Datum předložení změny:		**ZL č.**	**38**
Zhotovitel:	Zlínstav a.s.		
Objednatel:	Vysoká škola chemicko-technologická v Praze		
Projektant:	SPS projekt, spol. s r.o.		
TDS:	Gleeds Česká republika a.s.		
Smlouva o Dílo ze dne:	13.10.2020

Projekt zakázkové číslo:	513/18
Stavba:	VŠCHT Praha – Rekonstrukce prostor uvolněných z pronájmu (etapa I) v budově B ul. Zikova – kancelářská část
Objekt:

Název změny:	38 Podhledy PP09 - část ASŘ - Nábytek

PROJEKTOVÝ POKYN č. 09 — 08.03. 2021

VŠCHT
VESTAVNÉ ZÁKRYTY
1.NP / 1:50

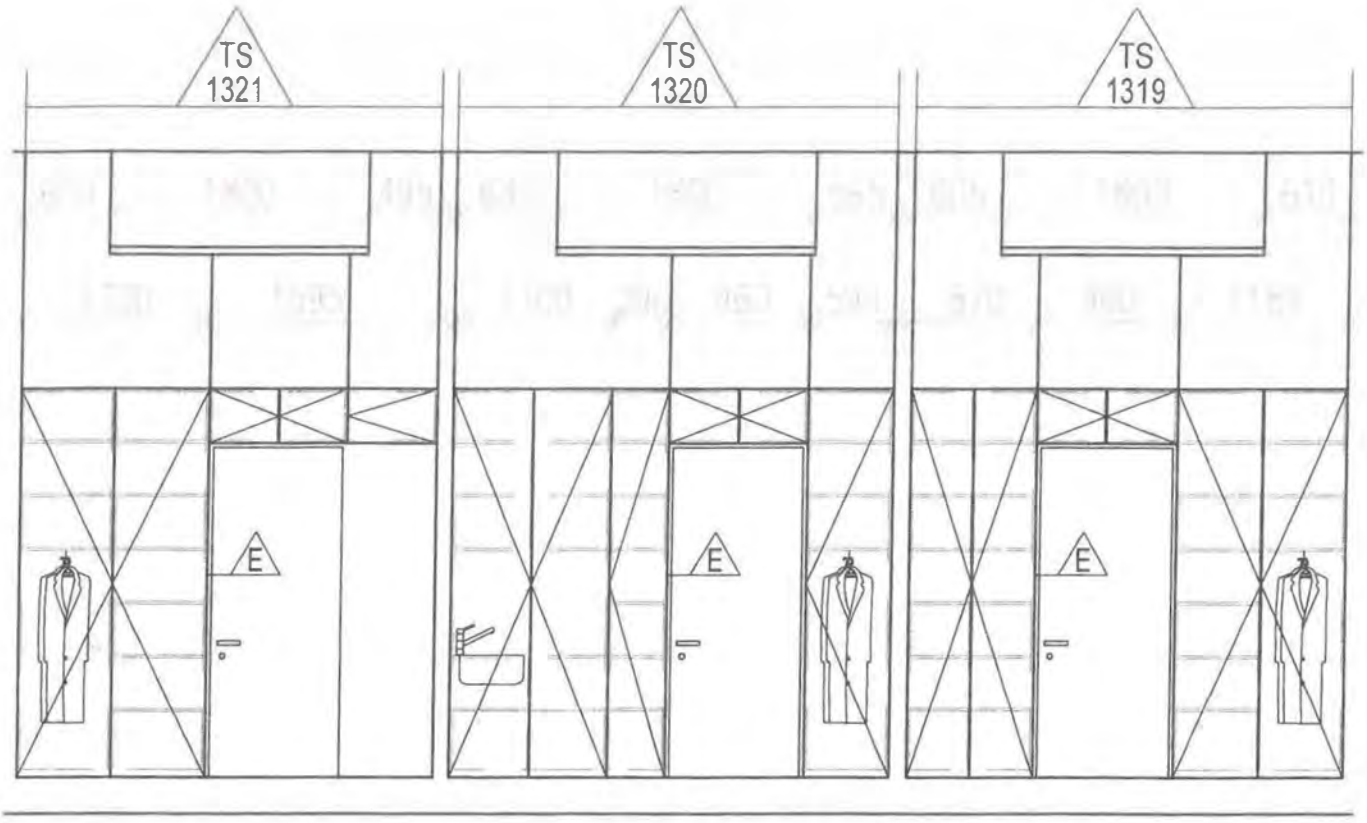
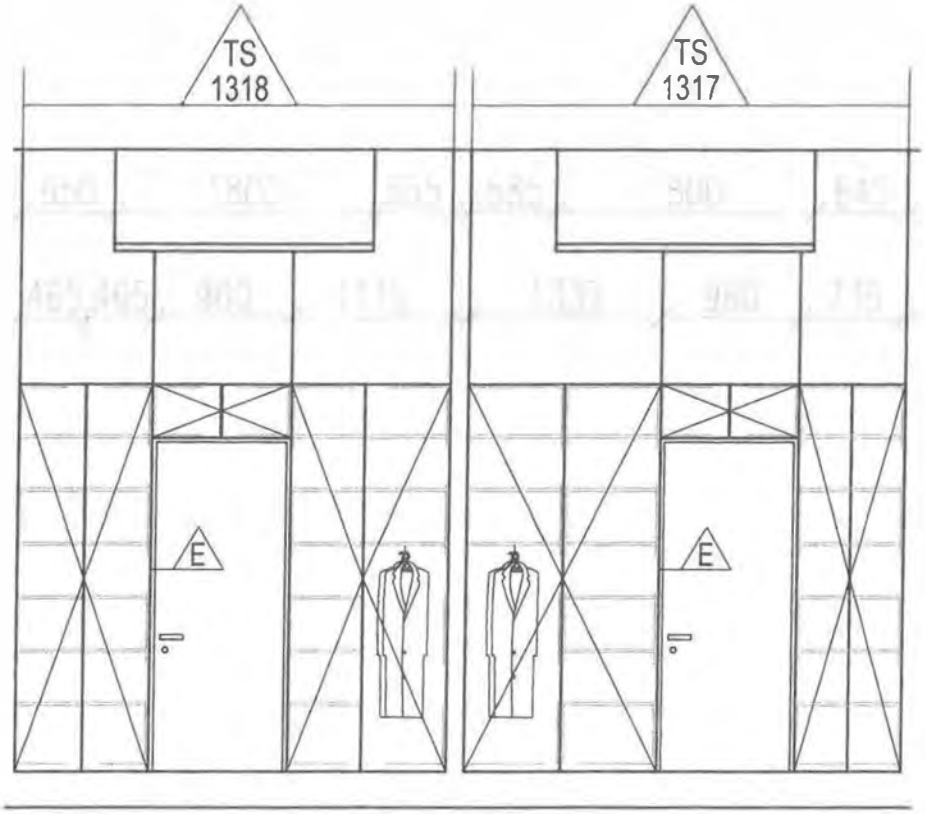
Prostor nad vestavěnými skříněmi je doplněn o zákrytové desky a konstrukci na kterou jsou zavěšeny demontovatelné zákrytové desky nad vestavěnými skříněmi. Tato úprava umožňuje bezpečné a jednoduché demontování zákrytů pro případný servis či údržbu.

DOPLNĚNÉ ZÁKRYTOVÉ DESKY V 1NP: 4,28 m²

VŠCHT
VESTAVNÉ ZÁKRYTY, 1/3
2.NP / 1:50

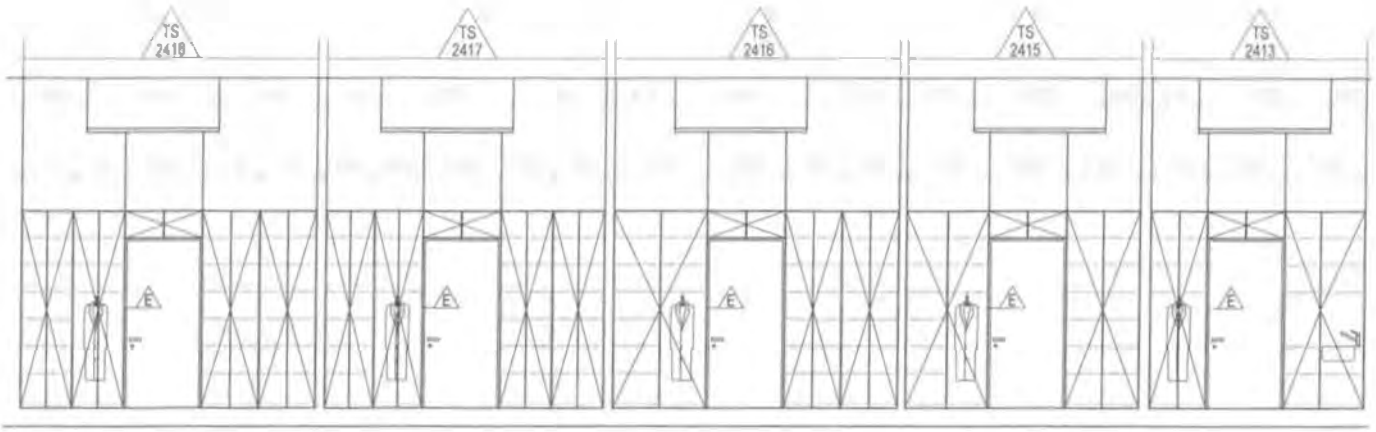
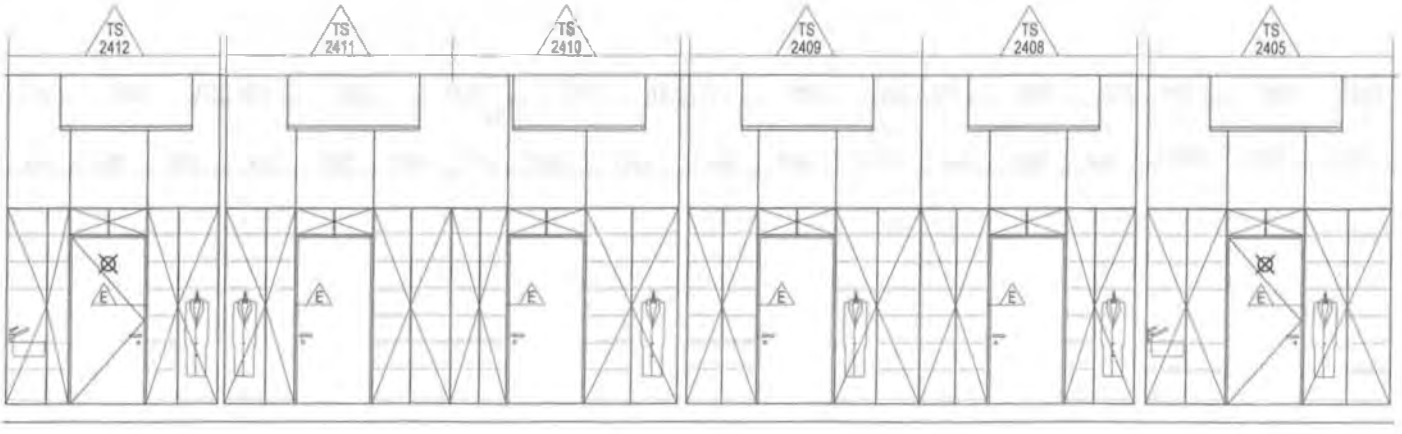
DOPLNĚNÉ ZÁKRYTOVÉ DESKY VE ŠÍŘCE 28,89 m²

VŠCHT
VESTAVNÉ ZÁKRYTY, 1/3
3.NP / 1:50

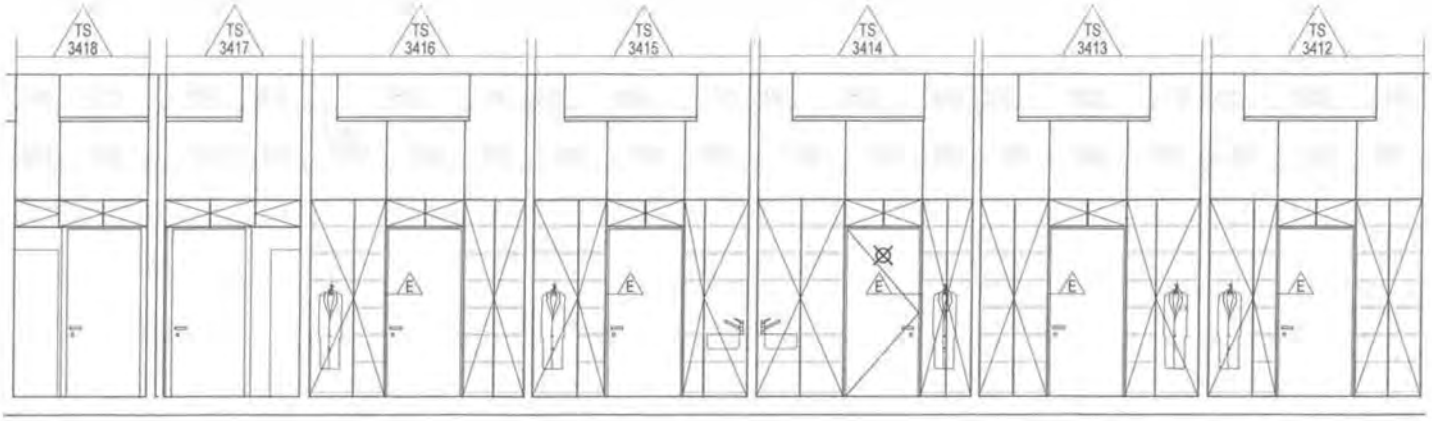
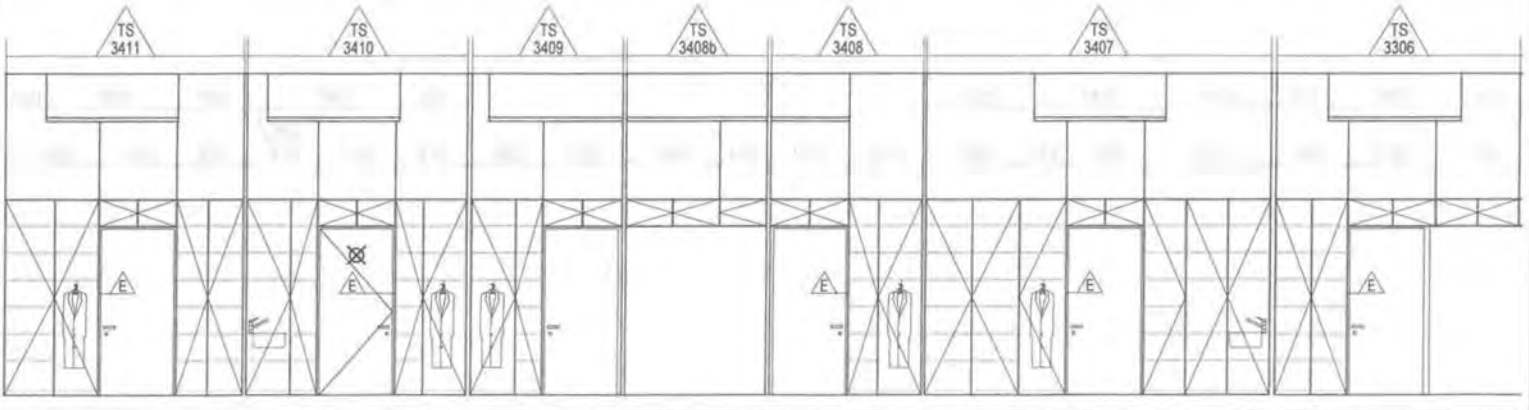
DOPLNĚNÉ ZÁKRYTOVÉ DESKY VE 3NP: 30,51 m²

AKCE: VŠCHT PRAHA	DATUM	08/2021	
	KRESLIL	xxxxx	
OBJEKT: VESTAVNÉ ZAKRYTY	SCHVÁLIL	xxxxx	
	ODSOUHLASIL		
STUPEŇ NÁVRH KONSTRUKČNÍHO ŘEŠENÍ	VÝKRES A3	MĚŘÍTKO -	Č. VÝKRESU 1

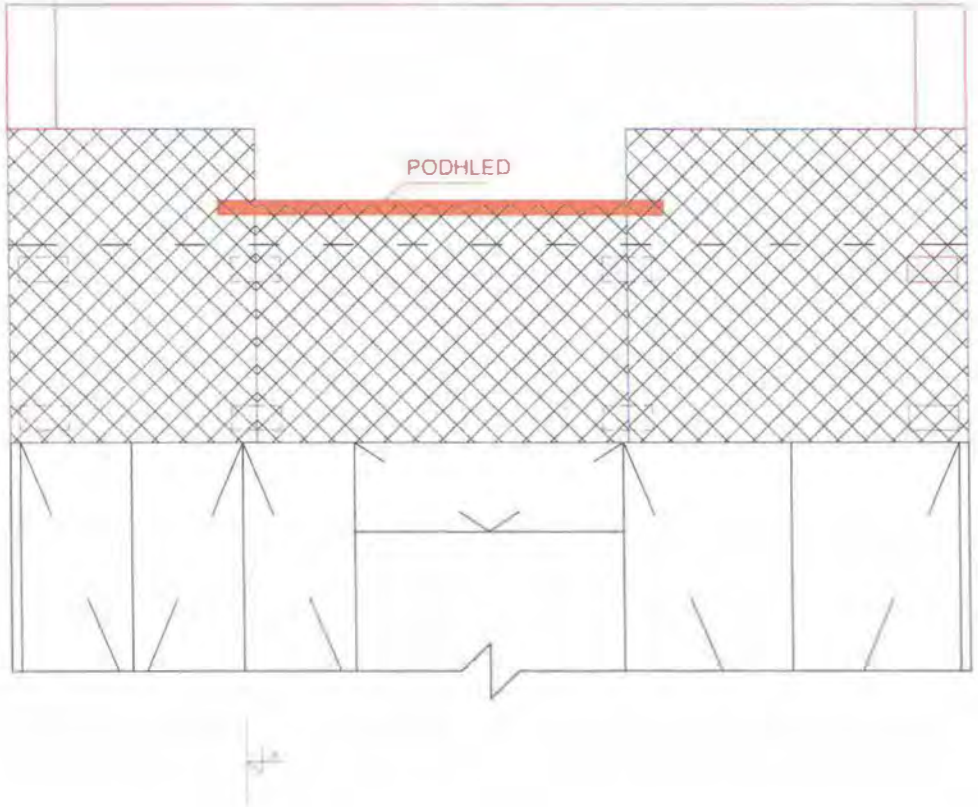
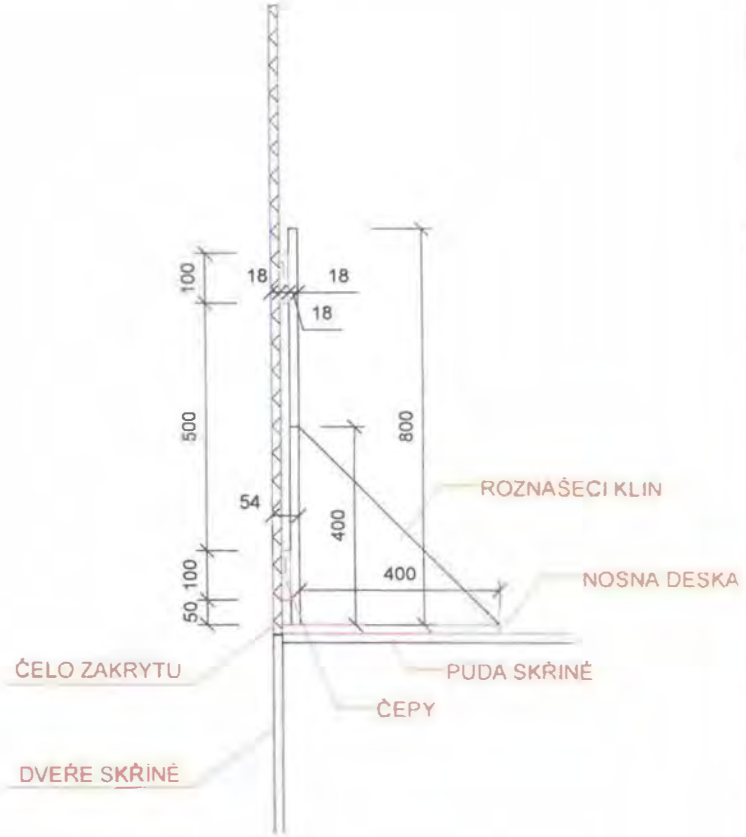
Projektový pokyn č.09 jsme zvětšili plochu zákrytů dle skutečného stavu namontovaných instalací a zároveň jsme vyřešili demontovatelnost zákrytů, aniž by se opakovaně šroubovaly do podkonstrukce, což by mohlo vést k poškození zákrytových desek.
